**Réponses du Transporteur et du Distributeur
à la demande de renseignements numéro 1
de la Régie de l'énergie
(« Régie »)**

Figure 5
Méthode pour la répartition des coûts du Projet du Transporteur par catégories d'investissement

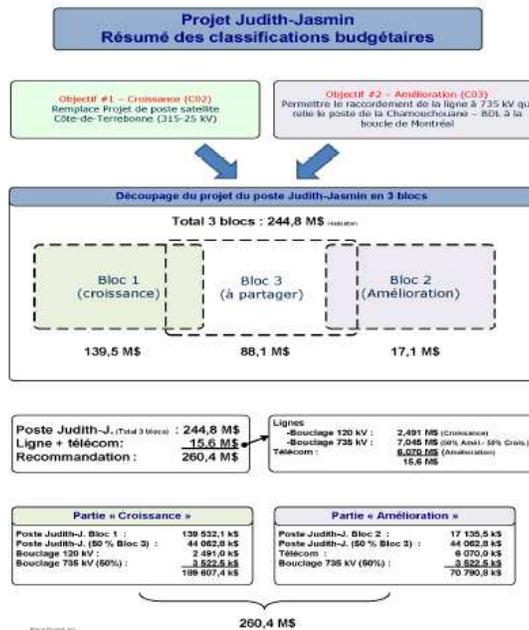
3 2.1 Veuillez préciser la nature des équipements du poste correspondant au
4 montant de 88,1 M\$.

19 2.2 Veuillez justifier le partage des montants du bloc 3 à parts égales entre les
20 deux autres blocs. Veuillez discuter de l'option de les partager au pro rata des
21 deux autres blocs. Selon cette approche, le bloc 3 serait alloué à 89 %
22 (139,5/(139,5+17,1)) en « Croissance » et à 11 % en « Amélioration ».

13 2.3 Veuillez justifier le partage des montants du bouclage à 735 kV à parts égales
14 entre « Croissance » et « Amélioration » plutôt que selon l'option suggérée à la
15 question 2.2.

6 Afin d'illustrer la nature des équipements du poste Judith-Jasmin de façon
7 schématique, le Transporteur dépose sous pli confidentiel à l'annexe 1 de la
8 pièce HQTD-4, Document 1 un schéma unifilaire illustrant les blocs et leurs
9 catégories budgétaires respectives.

10 Comme illustré au schéma, les blocs 1 et 2 répondent respectivement aux deux
11 objectifs du Projet du Transporteur, soit la croissance de la charge locale et le
12 maintien de la fiabilité du réseau de transport.

13 Le bloc 3, quant à lui, est composé d'équipements contribuant à l'atteinte de
14 ces deux objectifs. En effet, ils permettent aussi bien de transiter la puissance
15 du réseau de transport vers les transformateurs à 735-120 kV afin d'alimenter
16 la charge locale (croissance), que d'intégrer la puissance en provenance du
17 poste de la Chamouchouane sur le réseau de la boucle métropolitaine
18 (amélioration et maintien de la fiabilité).

2 **Considérant le schéma présenté en annexe 1 de la réponse 2.1, le Transporteur**
3 **considère que les équipements du bloc 3 jouent un rôle indispensable pour**
4 **l'atteinte conjointe des deux objectifs du projet. Sans ce bloc 3, il n'est pas**
5 **possible d'alimenter la charge, ni de maintenir le niveau de fiabilité du réseau**
6 **de transport en intégrant la ligne dans la boucle métropolitaine. Le bloc 3 ne**
7 **contribue pas non plus à l'atteinte d'un objectif plutôt qu'un autre. Sa**
8 **contribution à l'atteinte des deux objectifs du projet est donc considérée**
9 **comme étant égale.**

10 **En ce sens, et d'un point de vue fonctionnel, il a donc été décidé de séparer le**
11 **bloc 3 en deux parties égales.**
